川内原子力発電所1号炉、2号炉審査資料	
資料番号	TTS-028
提出年月日	2023年6月2日

川内原子力発電所 1号炉及び2号炉

標準応答スペクトルを考慮した地震動評価における 地下構造モデルの設定について (コメント回答)

九州電力株式会社

〔①〕熊本県熊本地方（2016年熊本地震本震）の例〕

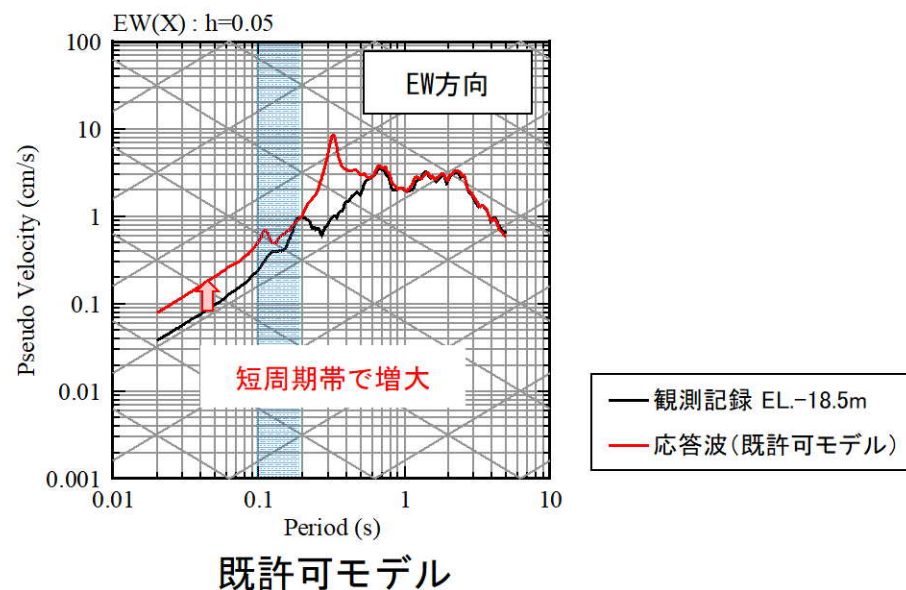
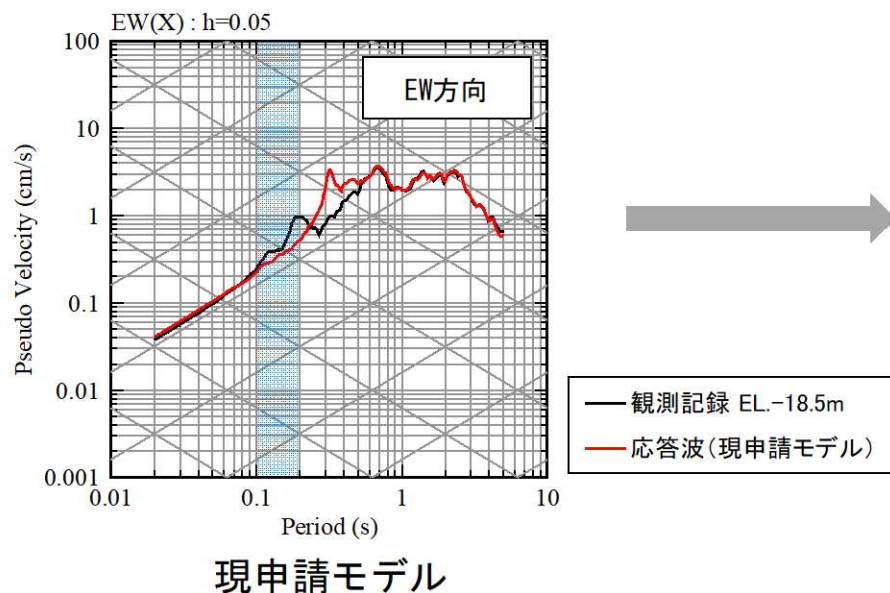
既許可モデルによる観測記録との整合性確認

- 既許可モデルを用いて、最深部地震計（EL. -118.5m）で得られた地震観測記録を入力※とし、1次元波動論に基づき、推定した応答波（EL. -18.5m）※の応答スペクトルと同位置の地震計で得られた地震観測記録の応答スペクトルとの比較を実施。
- 既許可モデル（ $Q=100$ ）は、現申請モデル（ $Q=12.5$ ）より、地盤減衰が小さく、応答波の応答スペクトルが短周期帯で増大することにより、周期0.1秒から0.2秒において、観測記録との整合性が改善される。（参考①：48頁～68頁参照）
- 短周期帯において観測記録を大きく上回り、大きな保守性を有する。

〔①〕熊本県熊本地方（2016年熊本地震本震）の例〕

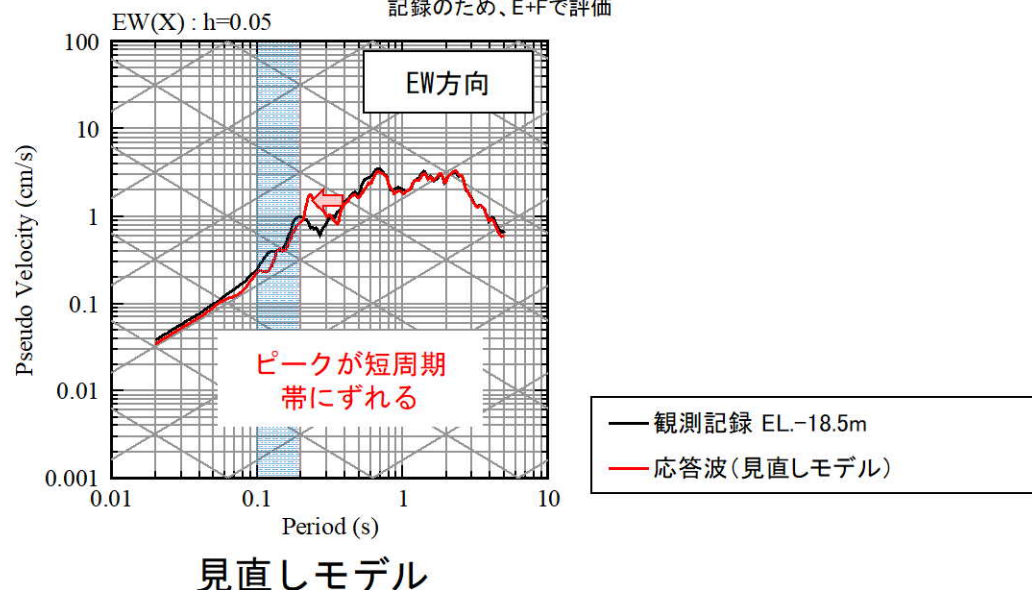
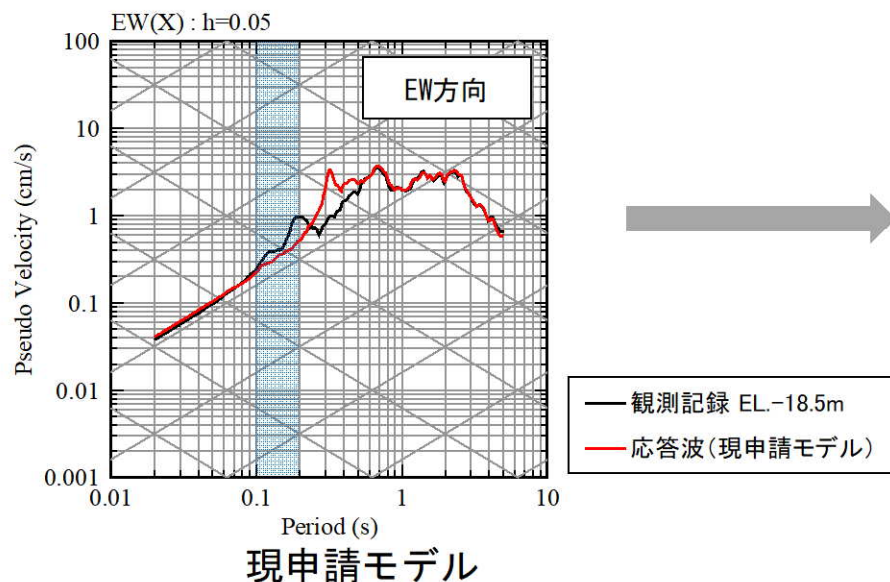
速度構造を見直したモデルによる観測記録との整合性確認

- 速度構造を見直したモデル（以下、見直しモデル）（参考②：69頁～75頁）を用いて、最深部地震計（EL. -118.5m）で得られた地震観測記録を入力※とし、1次元波動論に基づき、推定した応答波（EL. -18.5m）※の応答スペクトルと同位置の地震計で得られた地震観測記録の応答スペクトルとの比較を実施。
- 見直しモデルは、現申請モデルに比べて速度を速くすることにより、現申請モデルの応答波に見られる0.3秒から0.4秒のピークが短周期帯にずれることから、周期0.1秒から0.2秒において、観測記録との整合性が改善されるものの、既許可モデルと同程度。（参考①：48頁～68頁参照）

伝達関数の比較 (EL. -118.5m /EL. -200m)

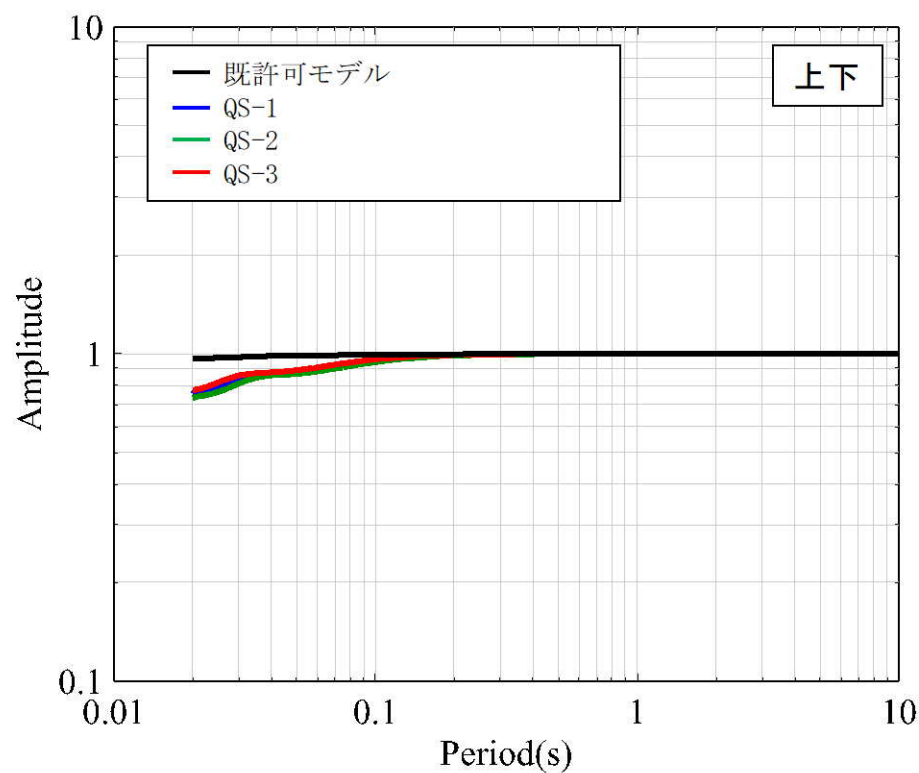
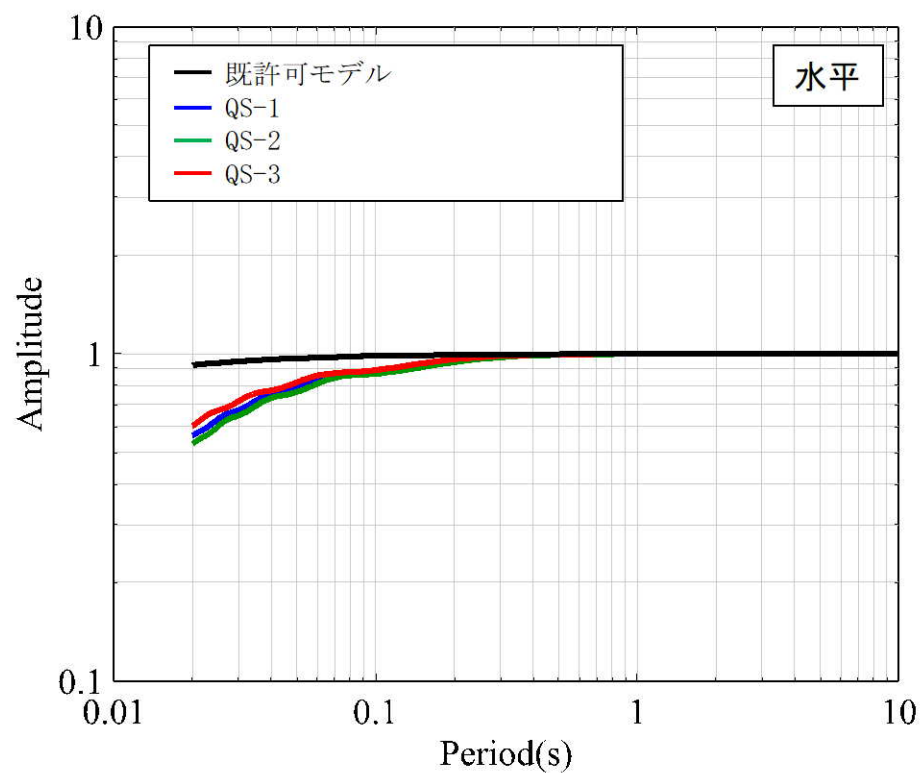
- 既許可モデルによる理論伝達関数（EL. -118.5m /EL. -200m）が、PS検層モデルによる理論伝達関数（EL. -118.5m /EL. -200m）に対して、短周期から長周期までの全ての周期帯において、同等もしくは上回ることを確認した。
- また、短周期側では大きな保守性を有する。

■ 観測事実との整合性に係る検討

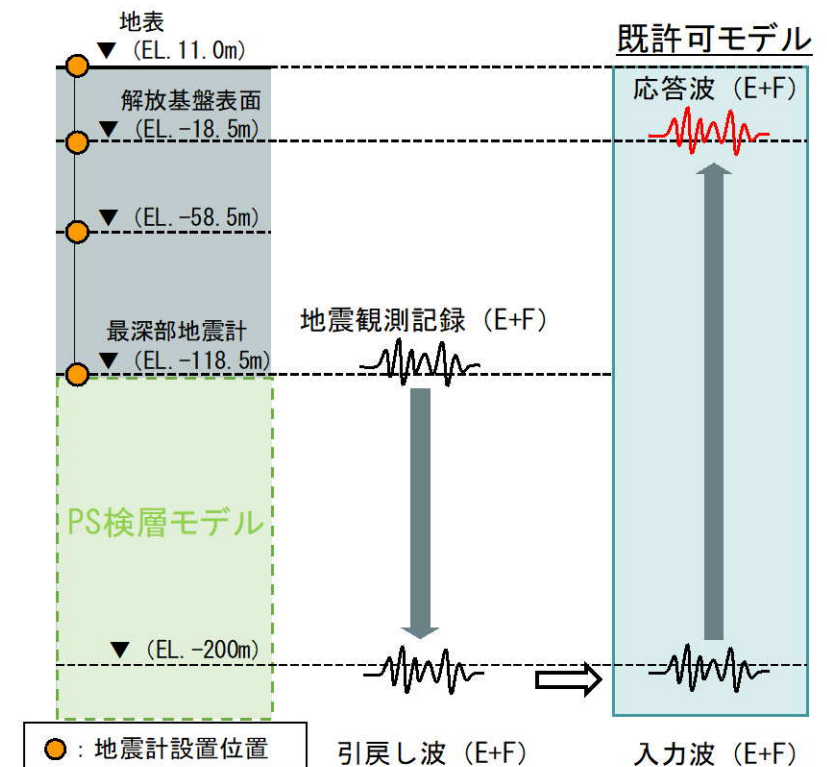
- EL. -18.5mからEL. -118.5mの範囲における20地震の応答スペクトルの比較では、水平方向の一部の地震観測記録の周期0.1~0.2秒付近において、既許可モデルによる応答波が局所的に観測記録を僅かに下回る。
- 一方、EL. -118.5mからEL. -200mの範囲のPS検層モデルとの比較において、既許可モデルは短周期側で大きな保守性を有している。
- このEL. -118.5mからEL. -200mの範囲の保守性の寄与により、EL. -18.5mからEL. -200mの範囲では、当該周期帯においても十分な保守性が確保されることから、既許可モデルの適用性に影響ない。
- 既許可モデルの適用性に影響はないものの、EL. -18.5mからEL. -200mの範囲における観測事実との整合性に係る検討を実施する。

- EL. -18.5mからEL. -200mまでの範囲の観測事実（観測記録及びPS検層モデル）に基づきEL. -200mまで引き戻した観測記録を用いた応答スペクトルによる確認を実施する。
 - 最深部地震計（EL. -118.5m）の観測記録を、PS検層モデルでEL. -200mまで引き戻す。（引戻し波）
 - 引戻し波を、既許可モデルのEL. -200mに入力し、解放基盤表面（EL. -18.5m）で出力する。（応答波）
 - 応答波（EL. -18.5m）の応答スペクトルと同位置の地震計で得られた地震観測記録の応答スペクトルとの比較を実施する。
- その結果、周期0.1秒から0.2秒付近において、既許可モデルの応答波の応答スペクトルは、地震観測記録の応答スペクトルと同等もしくは上回ることから、既許可モデルの適用性に影響ないことを確認した。（44頁～47頁）
